改善箇所説明図

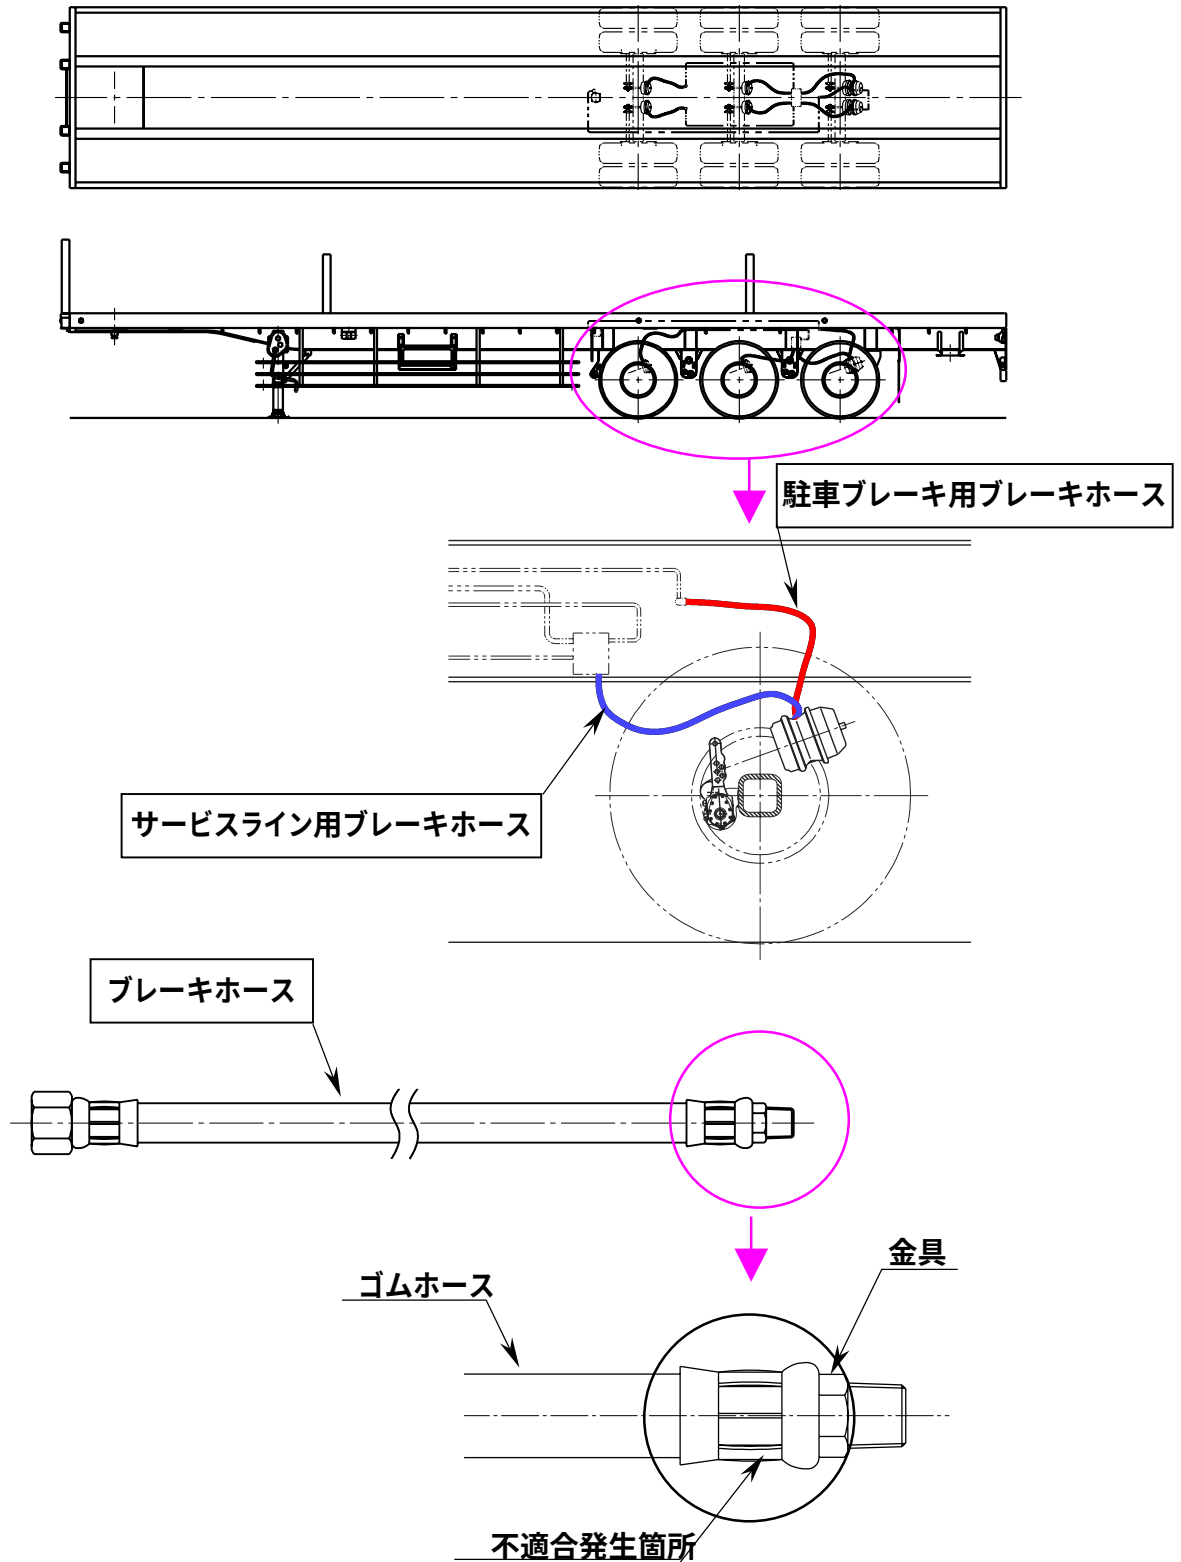
トレーラエアブレーキ用ブレーキホースにおいて、金具とゴムホースを固定するかしめ作業が不適切なため、ホース内部挿入金具によりホースが損傷しエア漏れするものがある。そのため、そのままの状態で使用を続けると、サービスライン（主制動系統）からエア漏れした場合、ブレーキが利かなくなるおそれがある。また、駐車制動系統からエア漏れした場合、駐車ブレーキが利いたままの状態になり、最悪の場合ブレーキ周りが過熱し、火災に至るおそれがある。

全車両、当該ブレーキホースを良品に交換する。

□ は交換部品を示す。
